**Přehledový list připomínek v lokalitě 910 / Holyně - Slivenec**

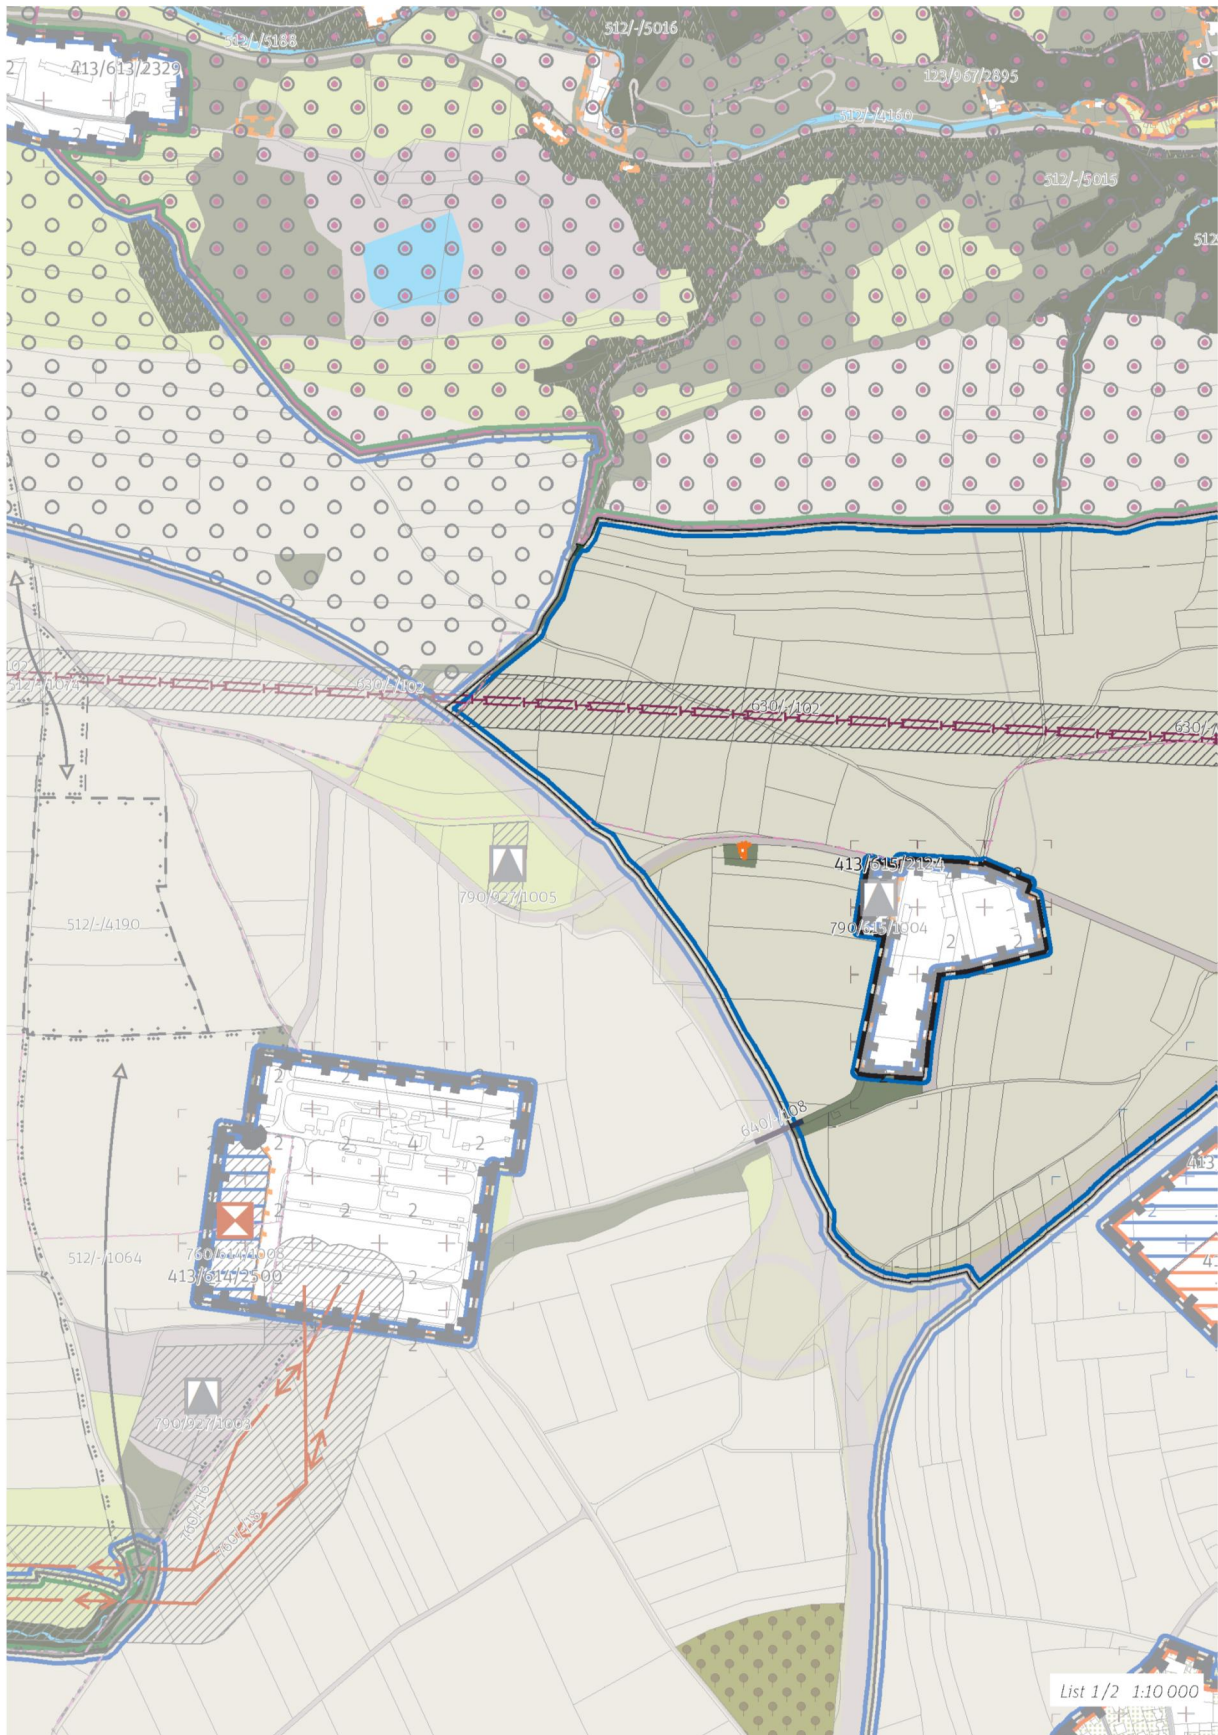
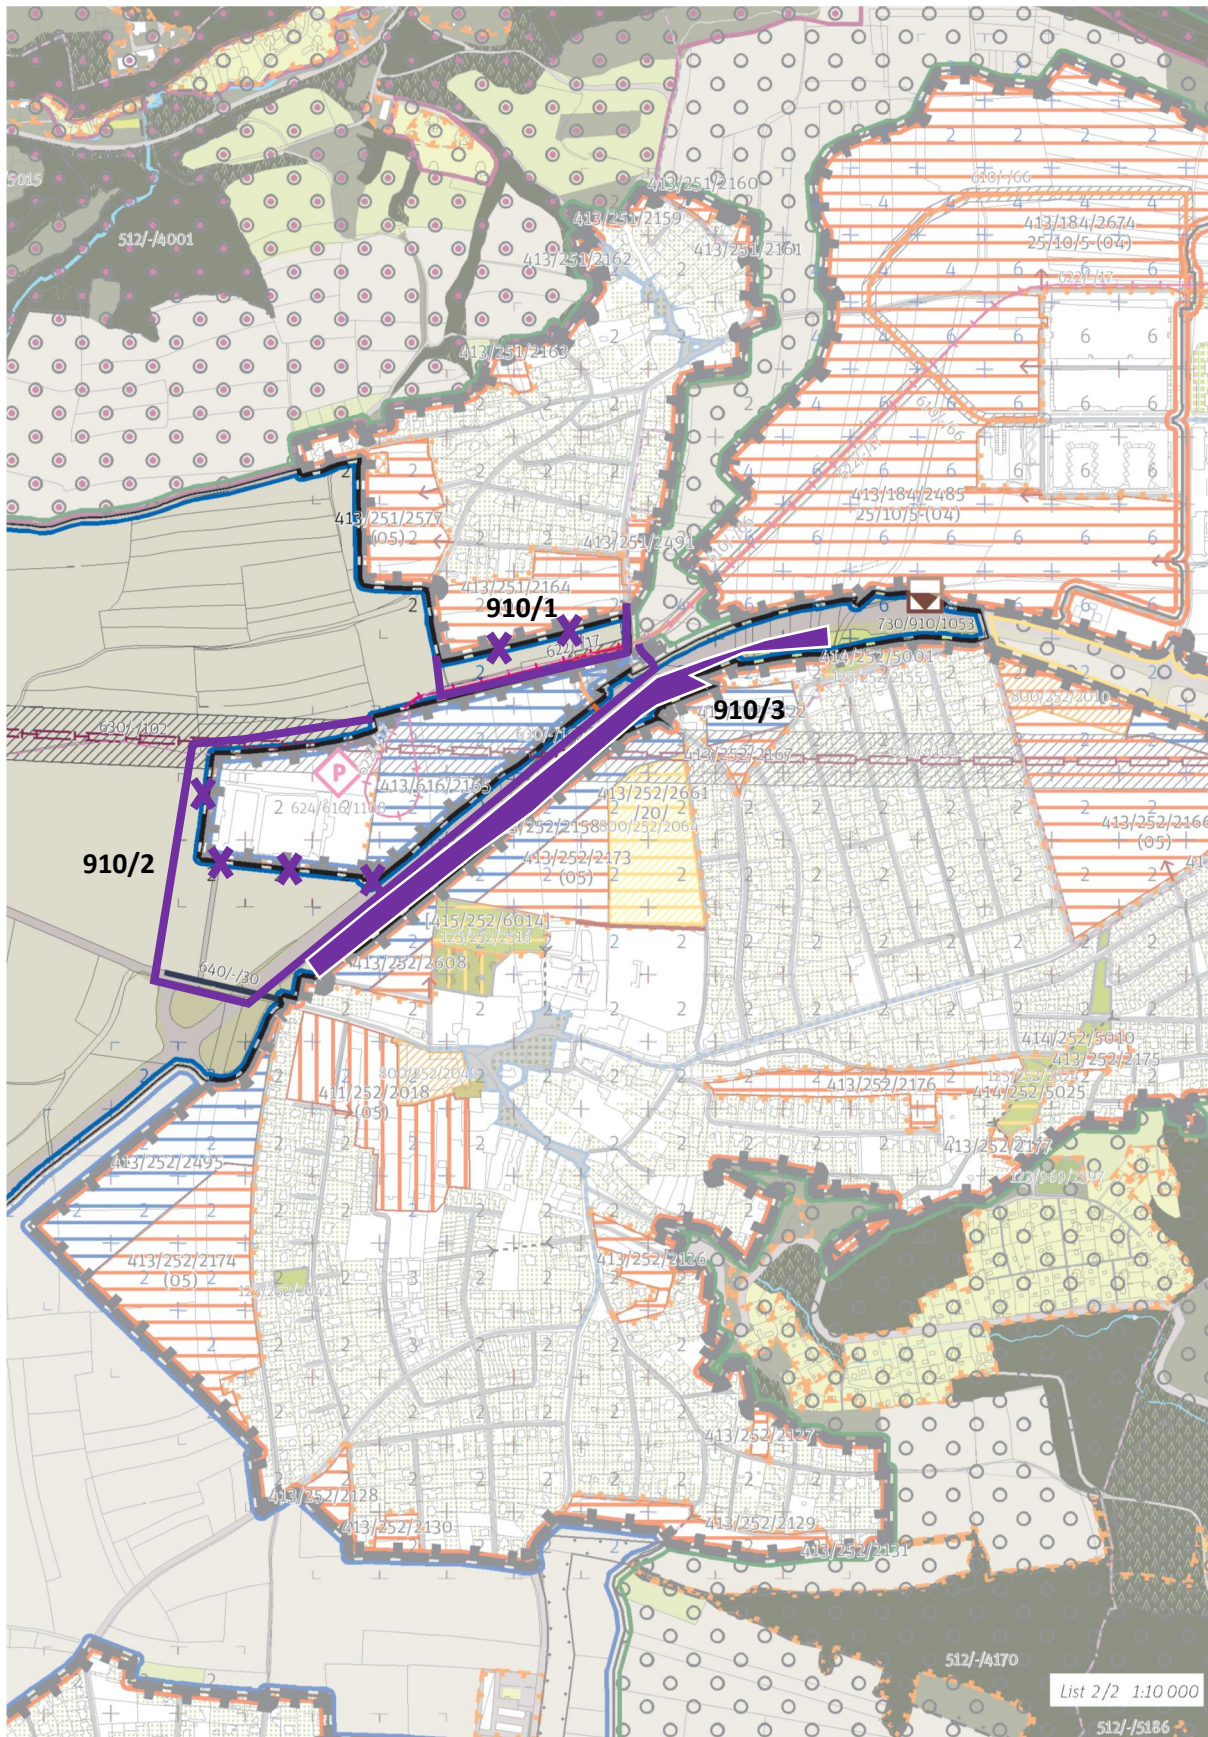
**Zrušení appendixu pole, přiřazení k zastavitelnému území lokality č. 251/Holyně s rozvojovou plochu s obytným využitím, 3 RNP. Tato připomínka je zásadní.**

Odůvodnění: Podél tramvajové trati by mělo vzniknout městské prostředí, ne pole, které i vzhledem ke své rozloze je problematicky obdělávatelné.

**Zahrnutí území (trojúhelníku) mezi ulicí K Barrandovu, Krůtárnou a křižovatkou K Austisu do zastavitelného území lokality č. 616/Krůtárna u Slivence. Tato připomínka je zásadní.**

Odůvodnění: Příjezd do parkoviště P+R bude především z křižovatky K Austisu, bude nutné vybudovat nové komunikace. Je logické, že se území mezi touto komunikací, ulicí K Barrandovu a Krůtárnou zastaví. Jižní hranici nutno vést po jižní hraně ulice K Barrandovu.

**Rozdělení appendixu lokality mezi lokality č. 184/Pražská čtvrť a 252/Slivenec podél jižní strany ulice K Barrandovu. Tato připomínka je zásadní.**

Odůvodnění: Konsekventní posun vzhledem k okolním lokalitám. V bezpečnostním pásmu VTL plynovodu navrhujeme parkovou úpravu, lineární park, který by vedl od křižovatky ulic Lamačova x K Barrandovu k navrhovanému podchodu pod křižovatkou K Austisu.
